Alexander Numankade Utrecht – verkeersveiligheidsaudit bestaande situatie en schetsontwerp (VVA1)

Verkeersveiligheidsaudit Alexander Numankade – Auditfase 1: Schetsontwerp.

Notitie eenrichtingsverkeer Alexander Numankade (ANK) (onderdeel provinciale Doorfietsroute Utrecht – Amersfoort)

Figuur 2.1: Functioneel ontwerp omgeving Alexander Numankade

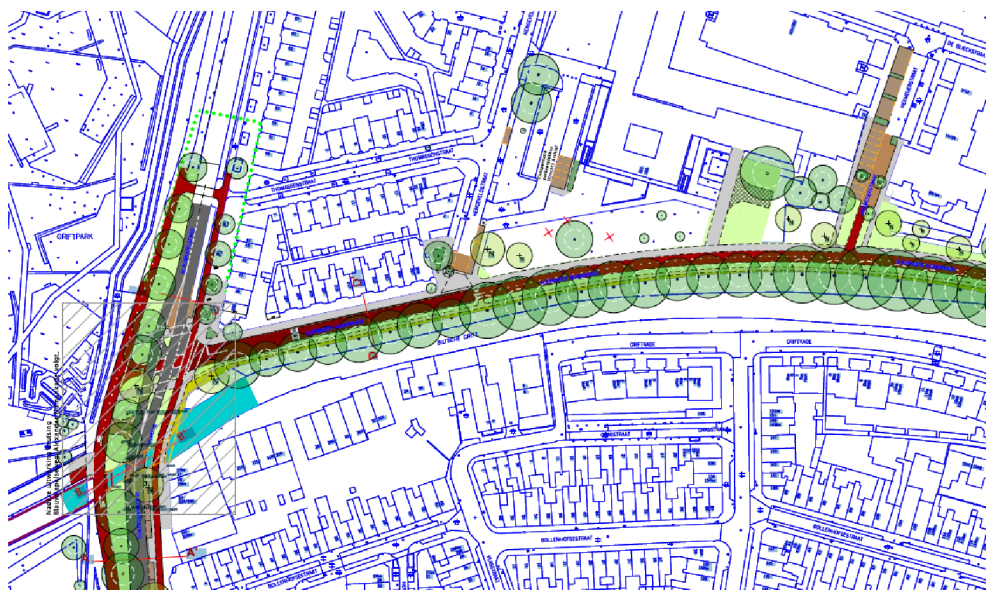
Bevinding	Risico	Oplossingsrichting
O2.1	Het dwarsprofiel van de Alexander Numankade biedt geen ruimte voor de combinatie vrachtauto – personenauto en er is geen ruimte om op het kruispunt met de Hengeveldstraat op elkaar te wachten. Bestuurders die elkaar tegenkomen zullen dan uitwijken naar het gras of het trottoir of achteruit rijden. 	Conflicten met gebruikers van het trottoir, berm schade of conflicten met andere verkeersdeelnemers.	De fietsstraat ontwerpen voor de maatgevende combinatie vrachtauto – personenauto, conform Fietsberaad-publicatie fietsstraten (zie de analyse) Ook voor de combinatie fiets-fiets- personenauto en -vrachtauto is er dan voldoende ruimte. Als er incidenteel op de rijbaan wordt stil gestaan voor bijvoorbeeld laden en lossen levert dit ook minder problemen op.
O2.2	De breedte van de Alexander Numankade knijpt abrupt na de opstelvakken van het	Fietsers kunnen in de knel komen	Versmalling meer geleidelijk laten verlopen en/of de rand vergevingsgezind inrichten, voor zover de versmalling nog nodig is met de aanbeveling uit O2.1.

Het is daarom te overwegen het dwarsprofiel van de Alexander Numankade aan te passen aan de maatgevende combinatie personenauto – vrachtauto zoals aanbevolen in de Fietsberaadpublicatie met een breedte van 5,50 meter. Daarmee leidt eventueel laden en lossen op de rijbaan ook tot minder problemen en is er meer ruimte voor fietsverkeer. Aanpassing op de denkbare combinatie vrachtauto - vrachtauto wordt niet aanbevolen, omdat dit relatief zeldzaam is en leidt tot een te breed profiel met hoge rijksnelheden tot gevolg.
